Petrel de Shearwater 1 et 2/Perdix/Perdix AI/NERD 2

Notes de version v59 du firmware

VERSION 59 06/07/2018

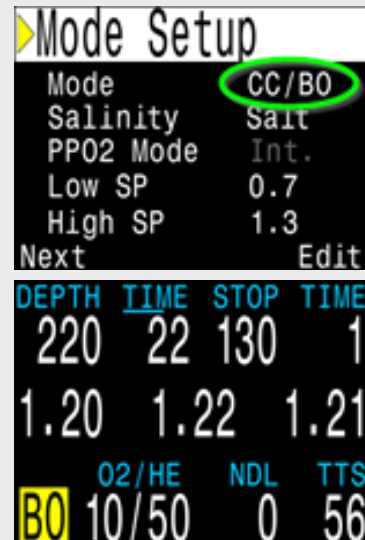
Il est possible d'utiliser une image personnalisée comme écran de démarrage du Perdix. La taille de l'image doit être de 320 x 240 pixels. Le chargement d'images requiert la version 2.5.4 ou supérieure de Shearwater Desktop.

Ajout d'une image de démarrage personnalisée au Perdix

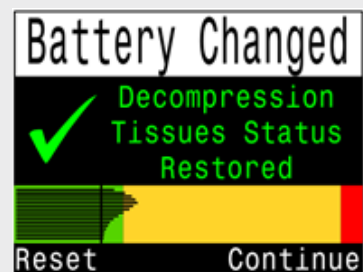
Après un changement de batterie, la charge des tissus de décompression actuelle s'affiche sur l'écran Tissues Restored (Tissus restaurés).

Un raccourci permettant de réinitialiser les données de tissus est disponible sur l'écran Tissues Restored. Si vous choisissez Reset (Réinitialisation), un message s'affiche, vous demandant de confirmer. **Ne réinitialisez PAS les tissus entre des plongées successives, car la charge de gaz inerte sera perdue.**

Le bargraphe des tissus s'affiche désormais sur l'écran Tissues Restored

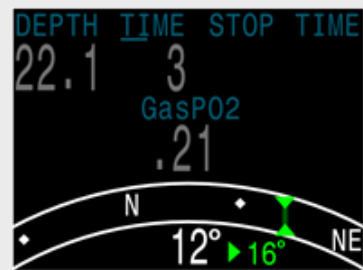
Le menu de marquage de cap de la boussole a été déplacé afin de réduire les sollicitations du bouton. De plus, la boussole peut désormais être affichée durant le marquage. Fonctionnement : lorsque vous affichez la boussole, une pression sur le bouton gauche fait apparaître un menu « Exit/Mark » (Sortie/Marquage). Pressez à droite pour effectuer une marque sur la boussole, à gauche pour quitter et revenir à l'écran principal. Il fallait auparavant naviguer jusqu'aux menus normaux pour effectuer un marquage de boussole.

Lorsque vous marquez un cap, l'écran affiche désormais l'angle de décalage entre le cap actuel et le cap défini. Cette mesure est utile pour suivre des modèles de navigation. Par exemple, un profil carré exige de tourner à angles de 90°, alors qu'un profil triangulaire demande des virages à des angles de 120°.

La commande de marquage de cap requiert désormais moins de pressions de boutons

Le décalage entre le cap actuel et le cap défini est désormais indiqué (il est de 16° dans cet exemple)

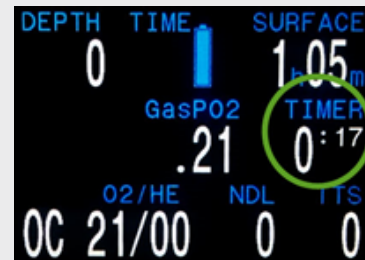
Ajout d'un affichage de mini-boussole en option sur la ligne centrale.

La valeur numérique de boussole actuelle (azimuth) est indiquée dans le menu « Mark heading » (Marquage de cap).
